Raumordnungsverfahren „Neubau einer 110- kV-Leitung zwischen Kupferzell und Rot am See“ des Regierungspräsidiums Stuttgart
- Stellungnahme des Regionalverbands Heilbronn-Franken

Raumordnungsverfahren „Neubau einer 110- kV-Leitung zwischen Kupferzell und Rot am See“

Beteiligung der Träger öffentlicher Belange gemäß § 19 Abs. 4 LplG; §7 UVPG a.F.
Stellungnahme des Regionalverbandes Heilbronn-Franken

Anlage 1) Karte der Korridorvarianten

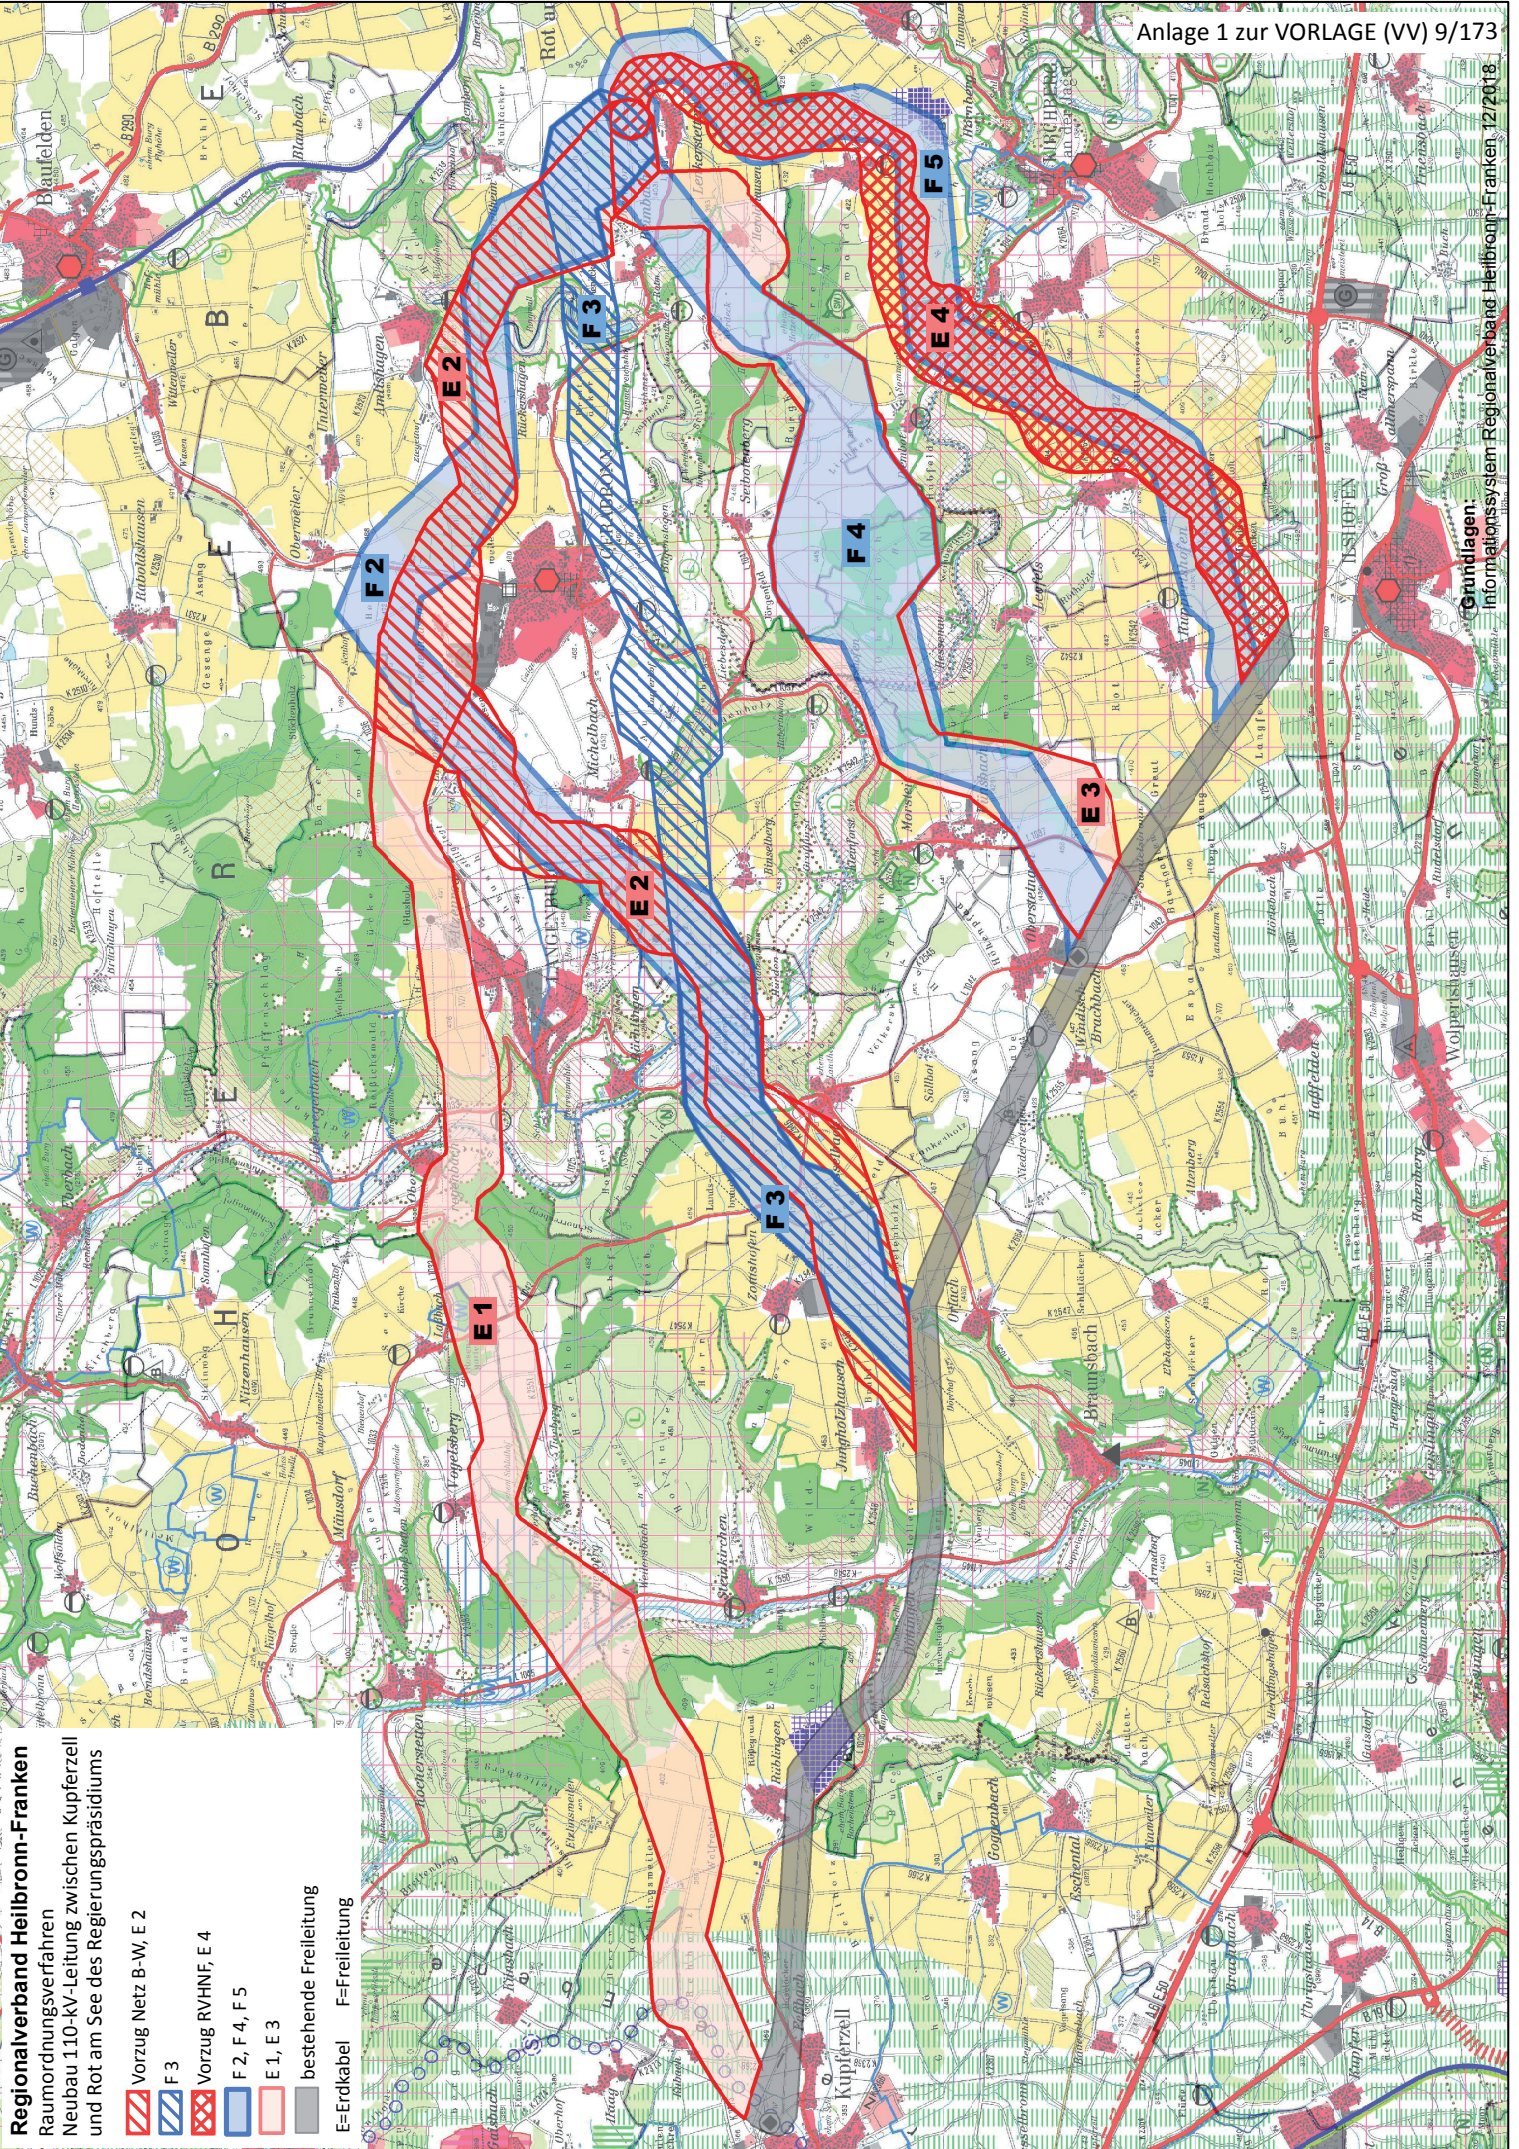
Die gewählten Korridorvarianten sind in beiliegender Karte dargestellt. Bei der durch die Antragstellerin vorgenommenen Auswahl der Trassenkorridore war die Möglichkeit der Bündelung mit schon bestehenden Leitungsstrukturen ein wichtiges Kriterium. So entstehen Kombinationstrassen aus einem Bündelungsabschnitt und einem Neubauabschnitt. Die Verwaltung teilt die Auffassung, dass eine Bündelung mit bestehenden Strukturen einem kompletten Neubau vorzuziehen ist. Sie begrüßt deshalb die Planungen mit einer Leitungsbündelung mit der bestehenden Anlage 0325 zwischen Kupferzell und Ilshofen und plädiert für eine möglichst weitgehende Führung der neuen Leitung in bestehenden Leitungsstrukturen. Hierdurch können die ansonsten bei einem Neubau einer Trasse unvermeidbaren Konflikte und Beeinträchtigungen weitgehend minimiert werden. Zur Konfliktminimierung spricht sich die Verwaltung weiter dafür aus, dass die Bündelung mit der bestehenden Leitungstrasse Anlage 0325 durch die Aufhängung der neuen Leitungen an den bestehenden Maststandorten erfolgt. Hierfür wird ein Ersatzneubau der bestehenden

Unter diesen Gesichtspunkten kommt die Verwaltung zu dem Schluss, dass der Korridor E4 der konfliktärmste Korridor ist. Diese Trasse wurde von der Antragstellerin jedoch während der Raumverträglichkeitsstudie (3. Auswahlsschritt) ausgeschlossen. Die überwiegende Zahl der Gründe für diesen Ausschluss ist jedoch nicht in Konflikten des Neubauabschnittes zu sehen. Im Gegenteil schneidet dieser nach den Kriterien der Raumwiderstandsanalyse in großen Teilen mindestens genauso gut oder besser als die anderen Varianten ab.

In einer Gesamtabwägung der Belange der Energieversorgung von Region und Land mit den Belangen der Kommunen und ihrer Bürger sowie den Belangen von Natur und Landschaft, präferiert die Verwaltung die Verwirklichung der Kombinationsvariante E4, bei Mitführung auf Mastneubauten am bestehenden Standort im Bündelungsabschnitt, als die konfliktärmste Lösung.
